JUSTIFICACIÓN TÉCNICA

NP115 - SUMINISTRO, TRANSPORTE E INSTALACIÓN DE ACOMETIDA EN 3X2+1X2+1X6T, AWG, AL, SERIE 8000 HFFR INCLUYE CONECTORES, ENCINTADA Y DEMÁS ACCESORIOS NECESARIOS PARA SU CORRECTA INSTALACIÓN Y FUNCIONAMIENTO SEGÚN NORMAS RETIE. UND ML

PROYECTO: VELÓDROMO PARQUE GIBRALTAR

CONTRATO: 3232 de 2023

ESQUEMA DE UBICACIÓN ZONA

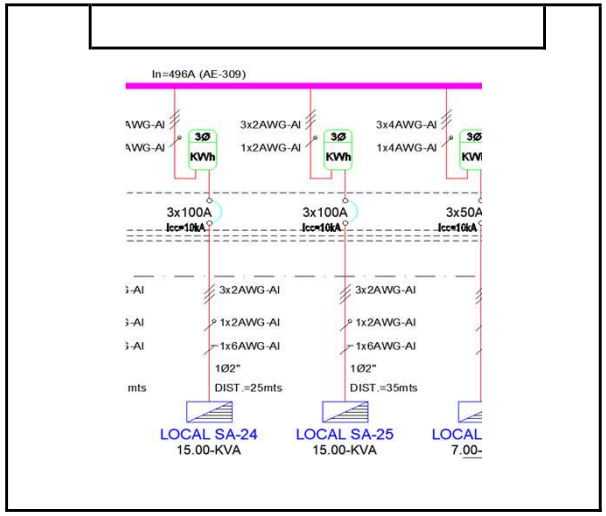
Ítem: Suministro, transporte e instalación de acometida en 3X2+1X2+1X6T, AWG, Al, Serie 8000 HFFR Incluye conectores, encintada y demás accesorios necesarios para su correcta instalación y funcionamiento según normas RETIE.

N°	Descripción	Cantidad de sectores	DIMENSIÓN área		--	Sub-total mL	Cantidad Parcial	
		a	b	---	---	1	f = a * e	
1	ACOMETIDAS DE TABLEROS				1,000	1257,00	1257,00	mL
2						00,00	-	
3						00,00	-	
4						00,00	-	
5						00,00	-	
6						00,00	-	
-						00,00	-	
-						00,00	-	
-						00,00	-	
-						00,00	-	
-						00,00	-	
-						00,00	-	
-						00,00	-	
-						00,00	-	
-						00,00	-	
-						00,00	-	
-						00,00	-	
-						00,00	-	
	Subtotal						**1257,00**	mL
	Factor de Seguridad	0,00%					**0,00**	mL
	Cant. parcial						**1257,00**	mL
	Viene							mL
	Total						**1257,00**	mL
